「變更臺北市文山區指南段三小段962地號等保護區為休閒農業特定專用區主要計畫案」

「擬定臺北市文山區指南段三小段962地號等休閒農業特定專用區細部計畫案」

第815次市都委會 審議案2

臺北市政府都市發展局

本次計畫範圍

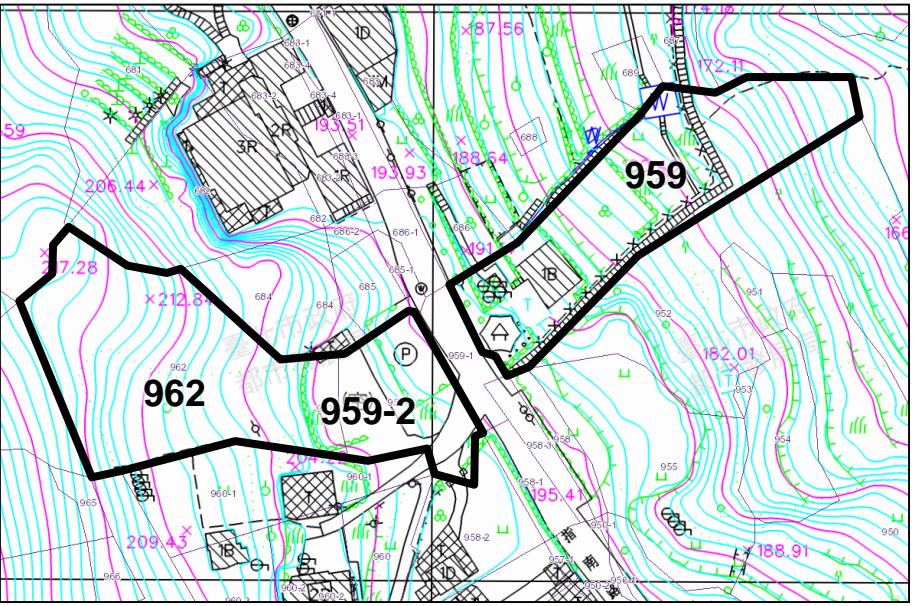
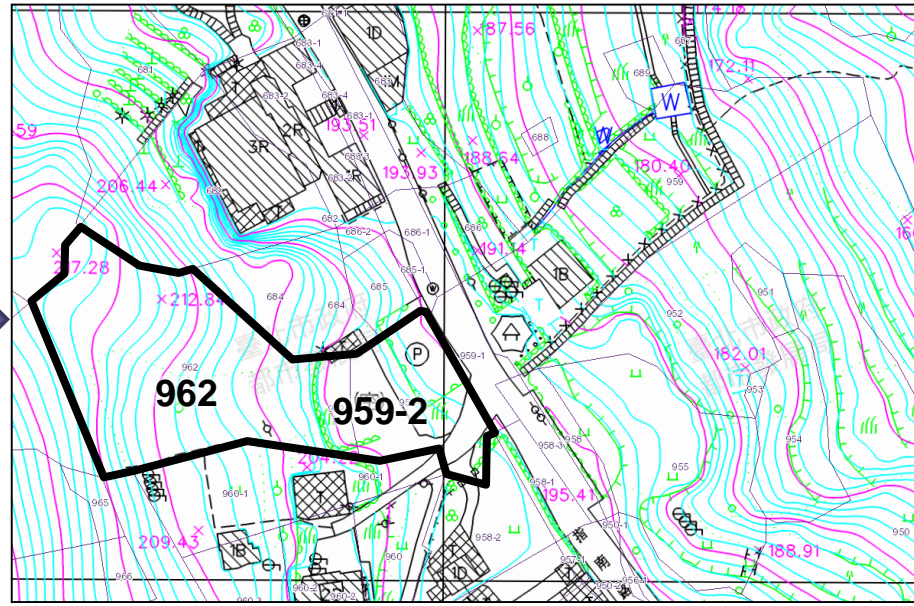
市都委會幕僚初研意見	回應說明
<p>一、本案前經本會105年2月3日第681次委員會審議未獲通過，請申請單位就本次與前次計畫內容之差異進行說明。</p>	<ol style="list-style-type: none"> 1.為降低對環境的衝擊，本次範圍排除地形較為陡峭之959地號，面積由3,334m²縮減為1,953 m² 2.以既有平坦空間配置建築物，減少開發範圍；並以既有停車空間規劃停車場，使人車分離，提升登山旅客之安全性。 3.依112年7月3日及112年9月19日臺北市都市設計及土地使用開發許可審議案(預審)幹事會決議減少地下一層之開發，減量設計，使建物與周邊環境融為一體(詳簡報第5頁)。
<p>二、依108年第二次修訂『變更臺北市文山區指南里、老泉里部分保護區為機關用地（供休閒農業服務設施使用）、停車場用地及擬定可申請開發許可範圍主要計畫案』內開發處理原則案，申請開發基地條件之「五、基地位於本府工務局大地工程處編定『臺北市山坡地環境地質資訊系統』中土地利用潛力低及很低之地區，以不得申請開發為原則」(計畫書第31頁)；依本府都市發展局112年5月23日函說明一及二所載，因前揭資訊系統已下架，為利後續執行，有關地質敏感之查核方式應檢核是否位屬經濟部公告之「山崩與地滑地質敏感區」，倘基地位於前揭規範地區者，以不得申請開發為原則(計畫書第44頁)。請申請單位檢附經濟部相關資料檢核結果，以供委員審議參考。</p>	<p>本案無位屬經濟部公告「山崩與地滑地質敏感區」相關補充詳簡報第9頁。</p>

山崩地滑地質敏感區查詢

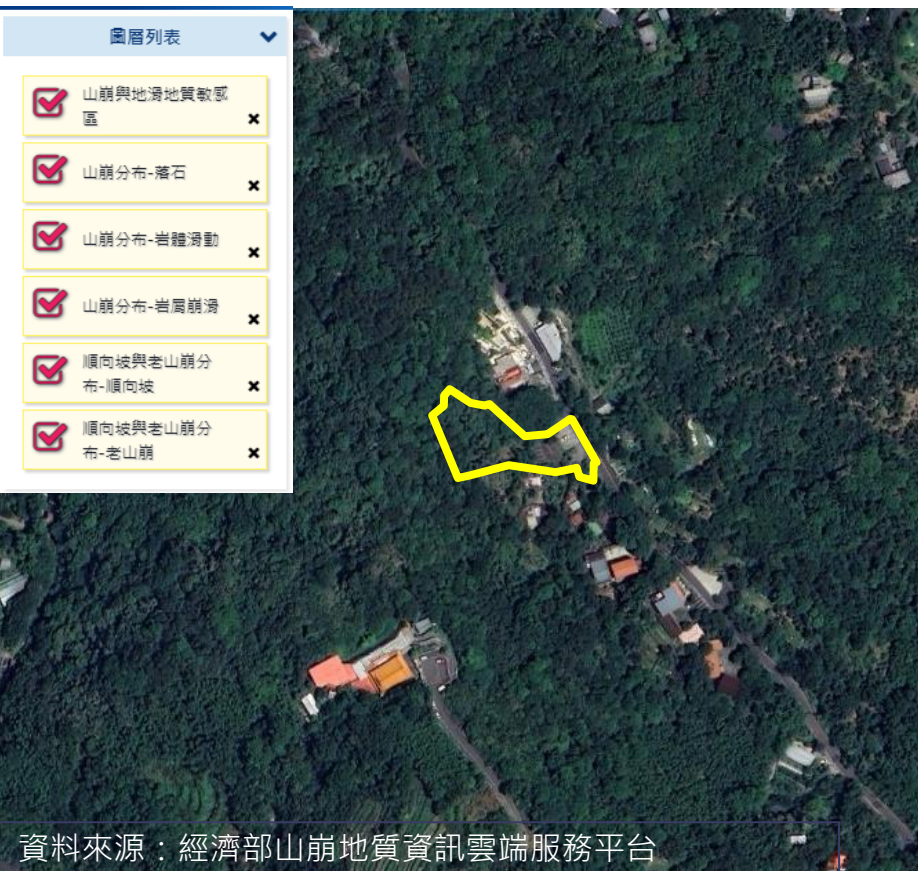
審查意見	回應說明
會議決議	<p>本案貓空地區申請開發許可案為申請人於申請時限內依法申請之新建案件，惟依市府本次會議所送補充資料所示，其基地及周邊土地係位屬市府工務局大地工程處山坡地資訊系統之山崩潛感「中高」或「高」及土地利用潛力「低」或「很低」之地區，考量山坡地安全、避免坡地災害，並不宜新建開發，故同審議事項二不予通過。</p>	<ol style="list-style-type: none"> 1.查大地處山坡地資訊系統已下架，依本府都市發展局112年5月23日北市都規字第1123029605號函，該系統由經濟部公告之「山崩與地滑地質敏感區」取代。 2.查本案2筆地號土地非位屬經濟部地質敏感區(詳簡報p.10)。 3.全案重新修正設計內容，並刪除959地號土地，依規定申請續審。

依水土保持規劃書分析，本基地無位於山崩、地滑等高風險潛勢區範圍、鄰近無斷層通過、無礦坑、地下軍事或交通設施存在、無廢土堆、無河岸侵蝕及無斷層等疑慮。
